## **Autorité environnementale**

# **Avis délibéré de l'Autorité environnementale sur la restructuration de la partie ouest du pôle d'échanges multimodal de la Part-Dieu et l'opération "Two Lyon" à Lyon (69)**

**n°Ae : 2016-117**

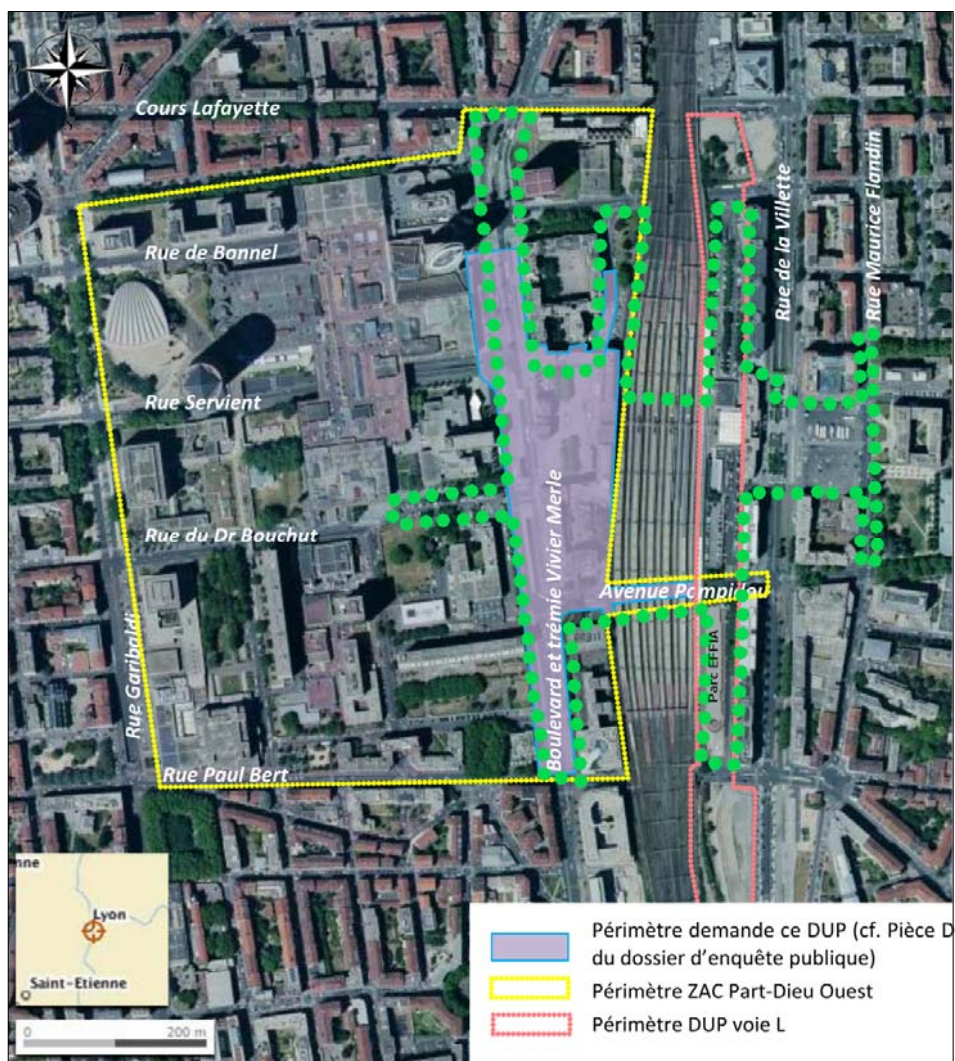
Notamment, le projet de parc de stationnement EFFIA est situé, d'après le dossier au cas par cas reçu par l'Ae au sein du périmètre du projet de voie L (voir Figure 1). La réalisation de ce parking implique donc des travaux à l'est des voies ferrées, avant la mise en œuvre de la tranche 2 du PEM. La compatibilité de cette localisation avec les différents scénarios d'augmentation de la capa-

*L'Ae recommande d'explicitier la manière dont les différents scénarios d'augmentation de la capacité ferroviaire en gare de Lyon Part-Dieu envisagés dans le cadre des réflexions sur le futur du nœud ferroviaire lyonnais ont été pris en compte par le présent projet.*
